Modul ME 1	Ersteller Nicholas Bernstein (3784253) Fabiola Ugarte Cauvi (03797831) Zixuan Yang (03789877) Felipe Gotti Bontempo (03798000)	Toleranzen	Norm
Gesetzl. Eigentümer Lehrstuhl ME		Dokumentenart Baugruppe	Maßstab 1:5
Projektionsmethode		Rev. A	Erstellungsdatum 16/01/2026
		Form. Blatt A2	1/1

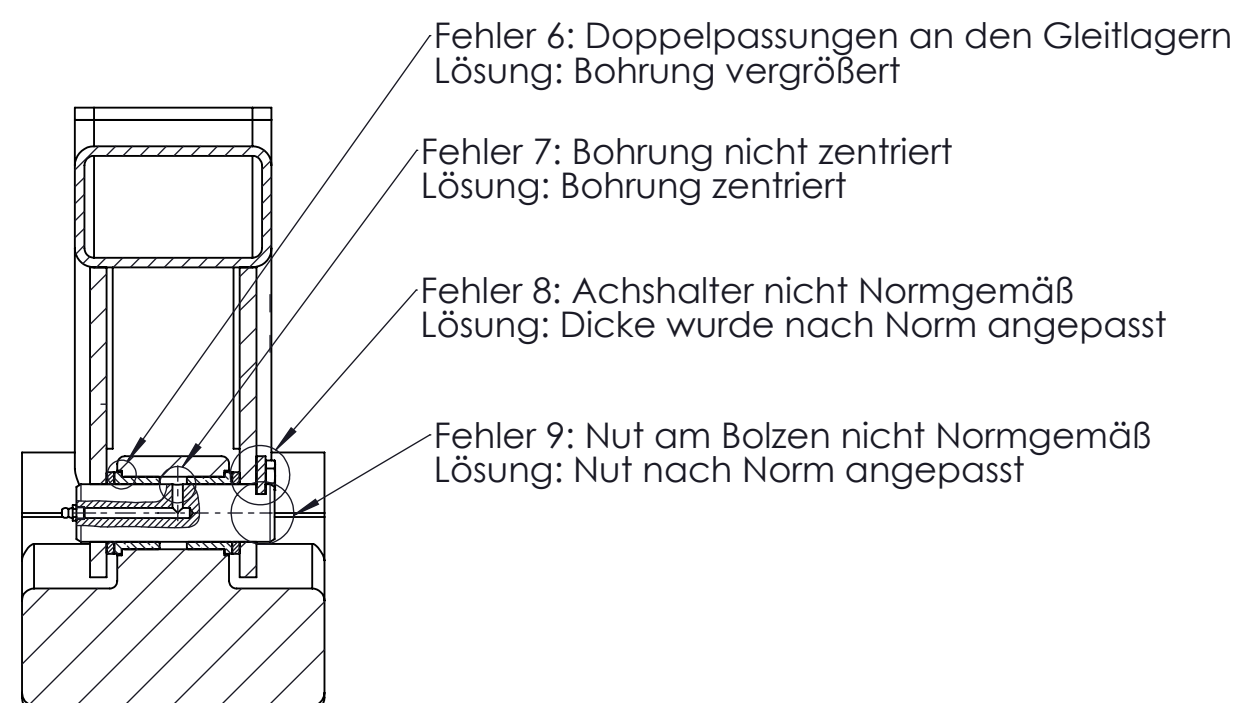
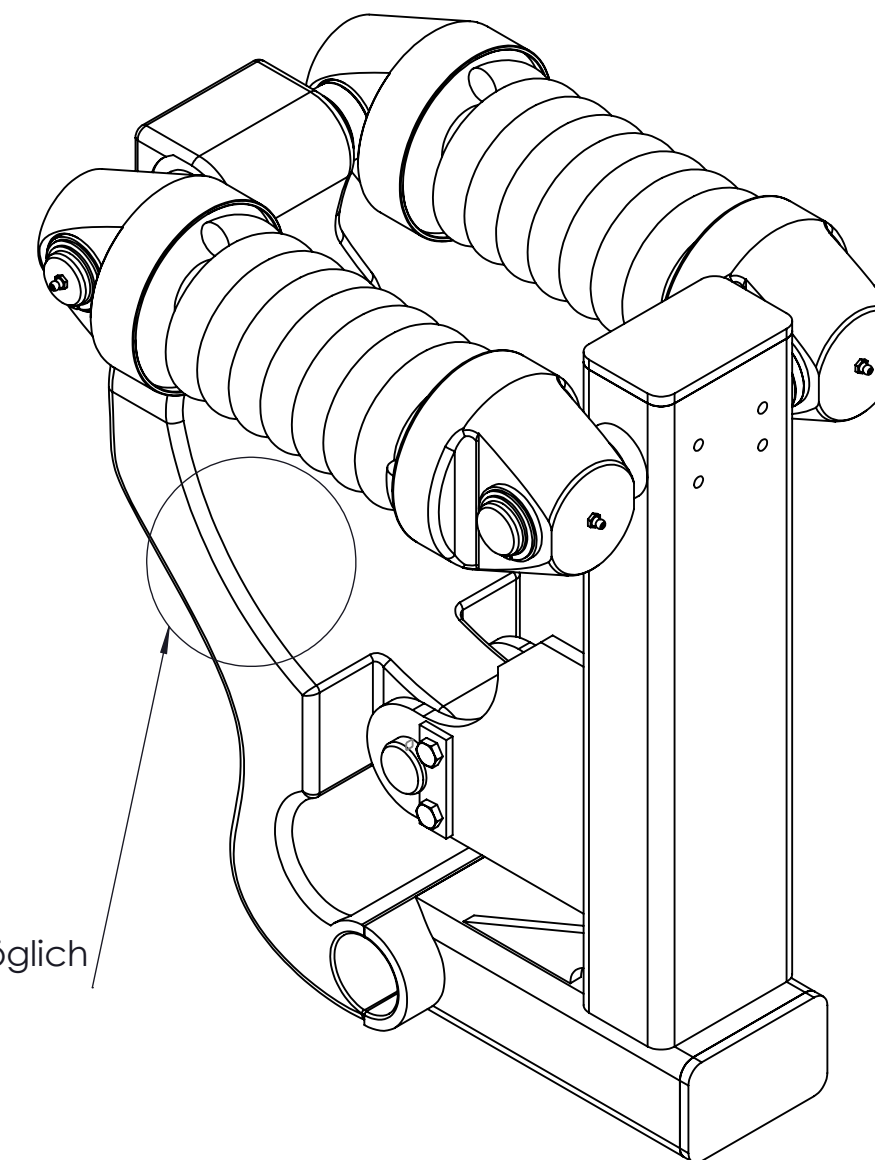
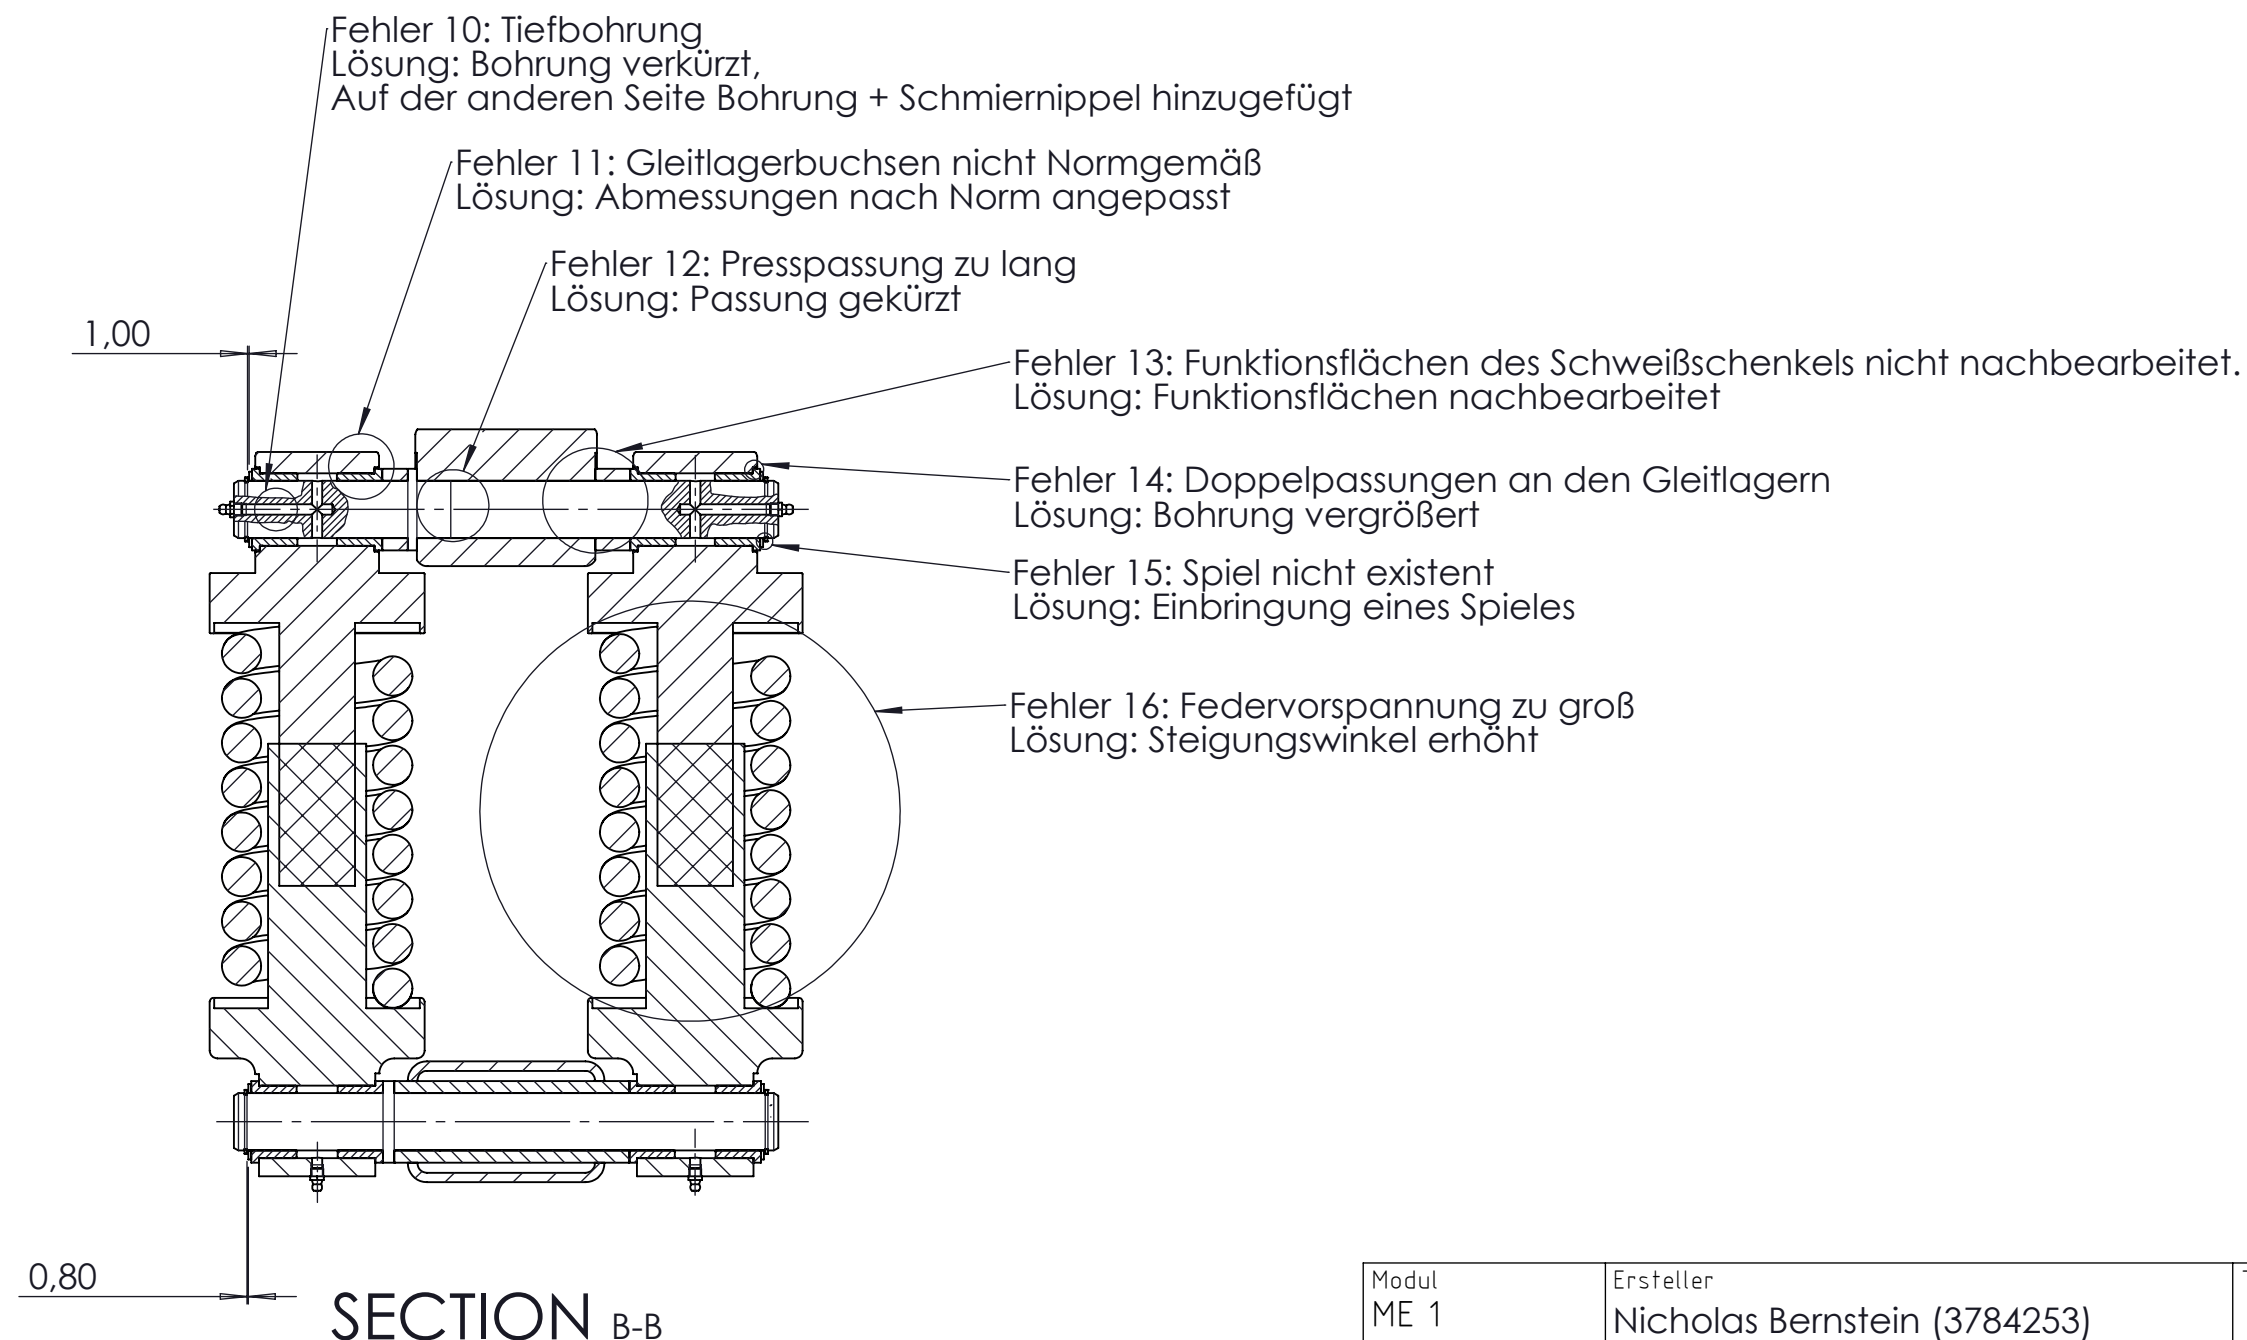
Fehler 17 : Guss nur mit schwebendem Kern möglich
Lösung: Bedarf eines Kerns entfernt
